Ministero della Transizione Ecologica

DIREZIONE GENERALE VALUTAZIONI AMBIENTALI

OGGETTO: [ID: 7946] Intervento di riprofilatura della testata del Molo di Sottoflutto del Porto di Marina di Carrara. Valutazione Preliminare ai sensi dell'art. 6, c. 9, del D.Lgs. 152/2006. Nota Tecnica.

Figura 3 Testata del Molo di Sottoflutto oggetto dell'intervento

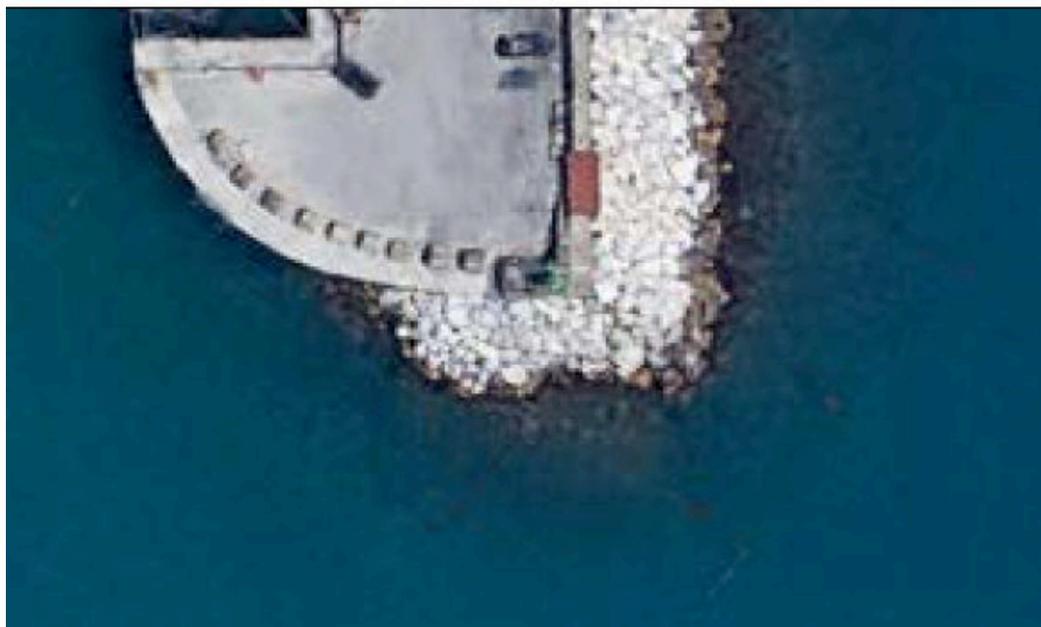
Nello specifico l'intervento prevede la riconfigurazione del profilo verticale della testata del Molo di Sottoflutto del porto che, secondo il Proponente, oltre ad incrementare la sicurezza della navigazione e delle manovre portuali, migliorerà complessivamente il rendimento e le prestazioni ambientali originarie; il Proponente afferma infatti che *“la realizzazione del profilo verticale, ottenuto mediante la previa esecuzione delle opere strutturali all'interno del perimetro della testata esistente per la salvaguardia della testata stessa, la successiva rimozione dell'ingombro dei massi della scogliera che interessano attualmente la zona di testata del Molo di Sottoflutto e il livellamento del relativo fondale, pur mantenendo inalterata l'attuale configurazione del canale di accesso dal punto di vista planimetrico, aumentano i margini di sicurezza durante la manovra di transito della nave. Le mareggiate sempre più intense che si sono verificate negli ultimi anni nel paraggio che interessa il porto di Marina di Carrara rendono l'intervento non rimandabile ulteriormente”*.

Figura 4 Planimetria interventi

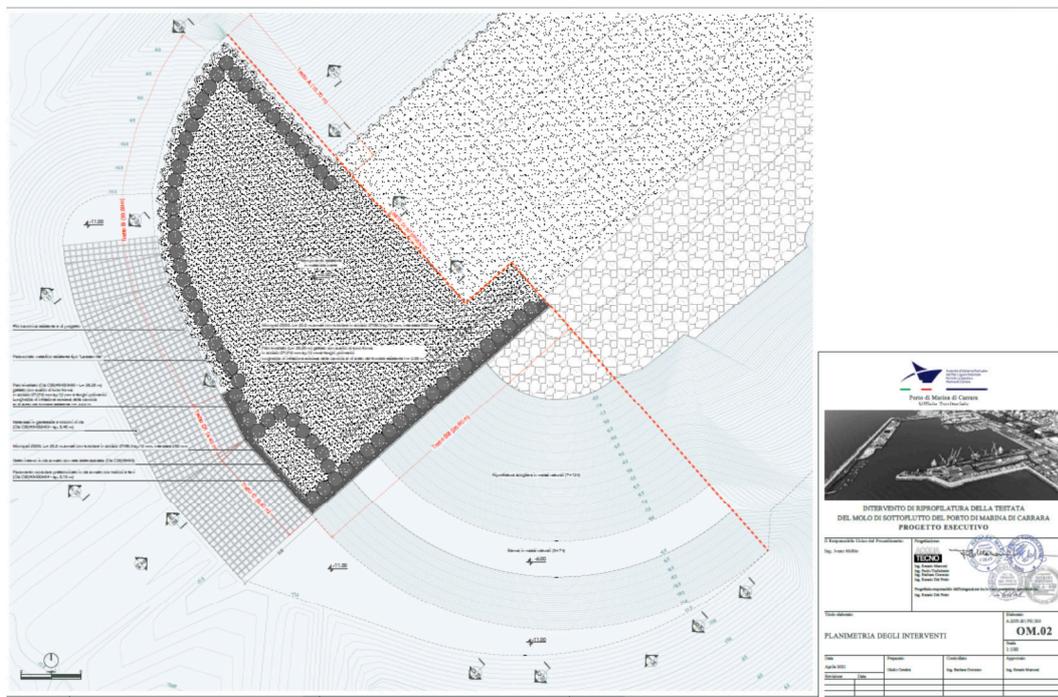
Il Proponente afferma che il nuovo profilo verticale, oggetto della presente valutazione preliminare, sarà ottenuto mediante l'esecuzione di opere strutturali (pali trivellati, micropali e solettone in c.a.) da realizzare a terra all'interno del perimetro della testata esistente, confinate dal palancoato metallico già esistente, per la salvaguardia della testata stessa e tramite la successiva rimozione dell'ingombro dei massi della scogliera esistente e il livellamento del relativo fondale.

si prevedono opere a terra consistenti nella parziale demolizione del cordolo di testata esistente in cemento armato, nella successiva realizzazione di pali trivellati in cemento armato e di micropali a tergo del paramento esistente confinato dal palancoleto metallico già esistente e nella realizzazione di una soletta di completamento in cemento armato con funzione di collegamento fra la struttura nuova e quella esistente. Le opere a mare consistono nella protezione del piede della banchina mediante un materasso in geotessile e blocchi di calcestruzzo e contenitori flessibili riempiti con pietrame di cava a doppia rete di poliestere. La posa del materasso in calcestruzzo è preceduta dalla riprofilatura del fondale secondo le sagome di progetto. L'intervento prevede, infine, la risagomatura della scogliera nel tratto in esame e il rifiorimento della scogliera antistante il Piazzale "Citta di Massa" mediante utilizzo di massi naturali salpati dalla mantellata della testata del Sottoflutto e del tratto in esame.
